**RZĄDOWY FUNDUSZ POLSKI ŁAD:
PROGRAM INWESTYCJI STRATEGICZNYCH**

Or.271.3.2023

**Odpowiedzi na pytania Wykonawców z dnia 16.02.2023 r.
w postępowaniu pn. „Przebudowa i modernizacja dróg”**

DOTYCZY: „Przebudowa i modernizacja dróg”

Ścianki czołowe

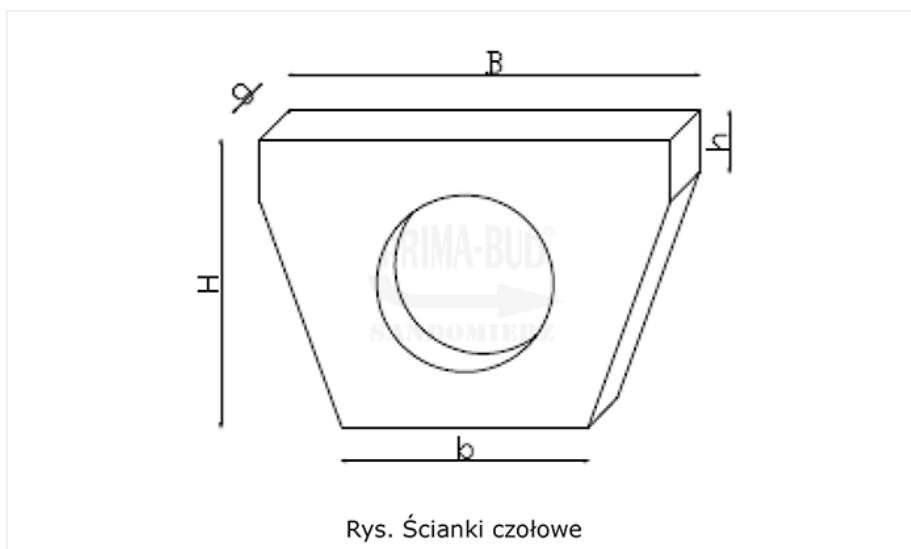
Dotyczy: Przepust w km 0+183,96 na ul. Grodzieńskiej w m. Jasionówka w km 0+000 – 0+200 Istniejący przepust w km 0+183,96 posiada ścianki czołowe, które należy rozebrać. Długość projektowanego przepustu zgodnie z załączoną dokumentacją nie uległa zmianie ze względu na małą szerokość pasa drogowego. W związku z powyższym wymagane jest odtworzenie ścianek czołowych przepustu w celu prawidłowego zabezpieczenia skarp. Prosimy o dodanie pozycji, w której należy uwzględnić wykonanie ścianek czołowych oraz załączenie szczegółów konstrukcyjnych ich wykonania.

Dotyczy: Przepust w km 0+342,62 na ul. Grodzieńskiej w m. Jasionówka w km 0+200 – 1+170,73. Istniejący przepust w km 0+342,62 posiada ścianki czołowe, które należy rozebrać. Długość projektowanego przepustu zgodnie z załączoną dokumentacją nie uległa zmianie ze

względu na małą szerokość pasa drogowego. W związku z powyższym wymagane jest odtworzenie ścianek czołowych przepustu w celu prawidłowego zabezpieczenia skarp. Prosimy o dodanie pozycji, w której należy uwzględnić wykonanie ścianek czołowych oraz załączenie szczegółów konstrukcyjnych ich wykonania

Dotyczy: Przepust w km ok. 0+608,00 na ul. Grodzieńskiej w m. Jasionówka w km 0+200 – 1+170,73. Istniejący przepust w km ok 0+608,00 posiada ścianki czołowe, które należy rozebrać. Długość projektowanego przepustu zgodnie z załączoną dokumentacją nie uległa zmianie ze względu na małą szerokość pasa drogowego. W związku z powyższym wymagane jest odtworzenie ścianek czołowych przepustu w celu prawidłowego zabezpieczenia skarp. Prosimy o dodanie pozycji, w której należy uwzględnić wykonanie ścianek czołowych oraz załączenie szczegółów konstrukcyjnych ich wykonania

Istniejący przepust w km 0+552,17 posiada ścianki czołowe, które należy rozebrać. Długość projektowanego przepustu zgodnie z załączoną dokumentacją nie uległa zmianie ze względu na małą szerokość pasa drogowego. W związku z powyższym wymagane jest odtworzenie ścianek czołowych przepustu w celu prawidłowego zabezpieczenia skarp. Prosimy o dodanie pozycji, w której należy uwzględnić wykonanie ścianek czołowych oraz załączenie szczegółów konstrukcyjnych ich wykonania

Należy zastosować gotowe ścianki czołowe betonowe jak na rys. poniżej. Należy zastosować ścianki czołowe odpowiedniej średnicy odpowiadającej średnicy przepustu.

Należy zastosować gotowe ścianki czołowe betonowe jak na rys. poniżej. Należy zastosować ścianki czołowe odpowiedniej średnicy odpowiadającej średnicy przepustu.

Należy zastosować gotowe ścianki czołowe betonowe jak na rys. poniżej. Należy zastosować ścianki czołowe odpowiedniej średnicy odpowiadającej średnicy przepustu.

Należy zastosować gotowe ścianki czołowe betonowe jak na rys. poniżej. Należy zastosować ścianki czołowe odpowiedniej średnicy odpowiadającej średnicy przepustu.
